Oggetto: **[ID:7713] Procedura di Verifica di assoggettabilità a VIA, ai sensi dell'art.19 del D.Lgs. 152/2006, relativa al progetto denominato "Razionalizzazione della Rete di Fabriano".
Proponente: Snam Rete Gas S.p.A.**

Osservazioni della Direzione generale ABAP del Ministero della cultura

Fig. 1 - Inquadramento geografico delle opere in progetto (tratto rosso) ed in dismissione (tratto verde) . (cfr. “Studio Preliminare Ambientale”, file: 20401-RT-SIA-001_r1, p.11)

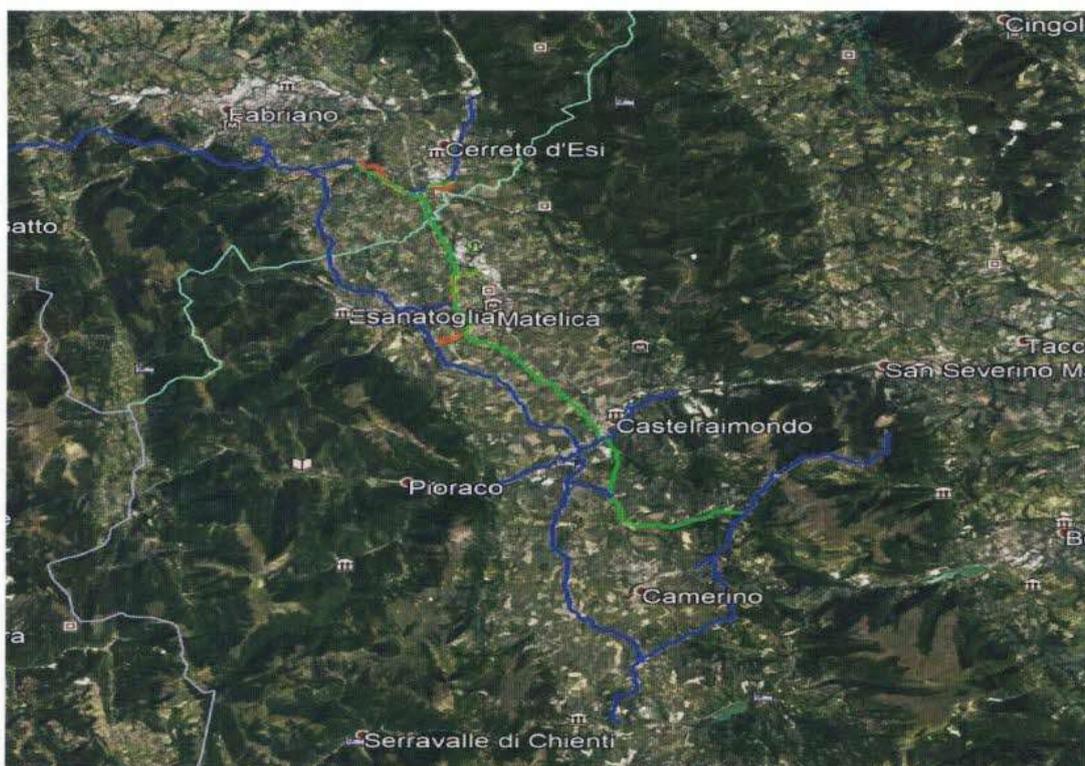
Considerato che l'intervento in argomento (cfr. Fig. 1), così come descritto nella documentazione depositata dalla Società, è volto all'efficientamento della rete e interessa i comuni di Fabriano e Cerreto d'Esì in provincia di Ancona, e i comuni di Camerino, Matelica e Castelraimondo in provincia di Macerata, e riguarda opere di nuova costruzione, prevedendo sia la posa di tubazioni di linea per una lunghezza complessiva di circa 8,9 km sia la realizzazione di interventi concentrati (n. 2 impianti HPRS e n. 9 impianti di linea), e opere di dismissione dei metanodotti esistenti per una lunghezza complessiva di circa 30 km e degli impianti di linea esistenti sostituiti dalle nuove opere in progetto;
